**BỘ GIAO THÔNG VẬN TẢI
CỤC ĐĂNG KIỂM VIỆT NAM**

Số: 3059/ĐKVN-VAR

V/v: Hướng dẫn bổ sung thực hiện văn bản số 8359/BGTVT-VT ngày 10/07/2014 của Bộ Giao thông vận tải.

VÍ DỤ MINH HỌA CẮT GIẢM CHIỀU DÀI XI TẾC

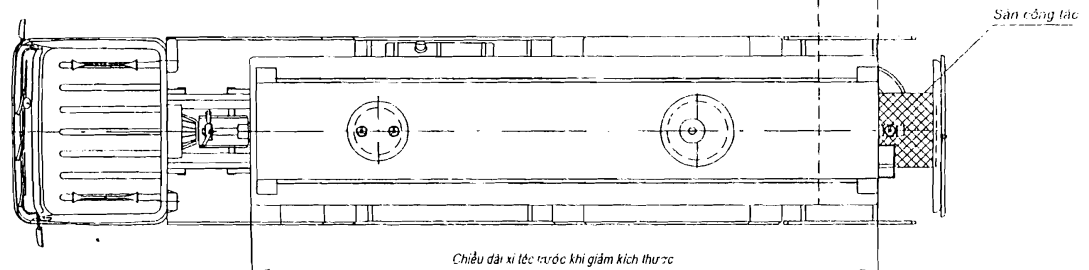
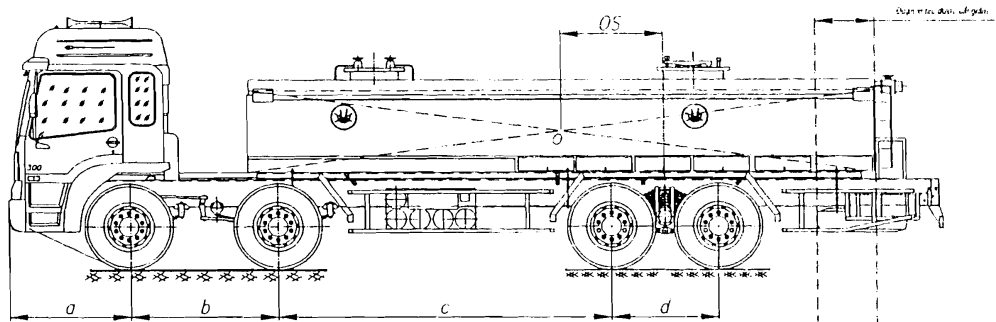
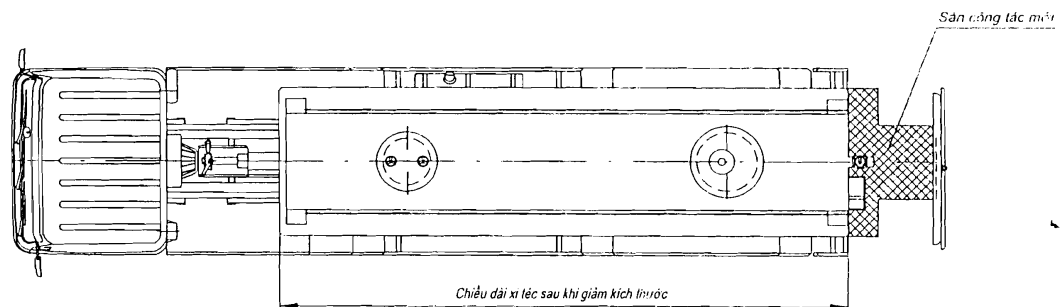
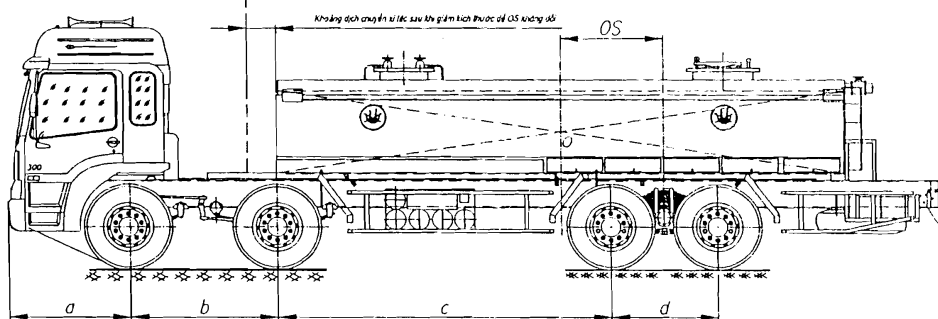
- Đối với ô tô xi téc: Xi téc sau khi cắt giảm thể tích phải được lắp đặt lên ô tô cần đảm bảo không thay đổi vị trí trọng tâm hàng hóa (khoảng cách từ trọng tâm hàng hóa đến tâm trục hoặc cụm trục sau (OS) không đổi); có thể cắt giảm chiều dài phía sau của khung ô tô; phần khung xe nhô ra bên ngoài đuôi của xi téc phải được thi công cải tạo thành sản công tác (xem các hình vẽ minh họa trong Phụ lục kèm theo văn bản này).

TỔNG THỂ Ô TÔ XI TẾC TRƯỚC KHI ĐIỀU CHỈNH

TỔNG THỂ Ô TÔ XI TẾC SAU KHI ĐIỀU CHỈNH
